TSI 04/11

# Nova junta para tampa do eixo de comando Mercedes-Benz OM 457 LA| HLA

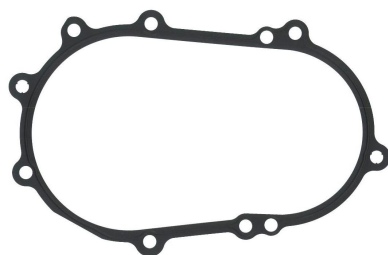
Visando melhorar a vedação entre a tampa do eixo de comando e o bloco do motor, uma nova junta Metaloseal® foi desenvolvida. Ela substitui o composto de vedação que era utilizado anteriormente para esta junção.

**!** Para prevenir danos na correia, a tampa do eixo de comando deve ser substituída
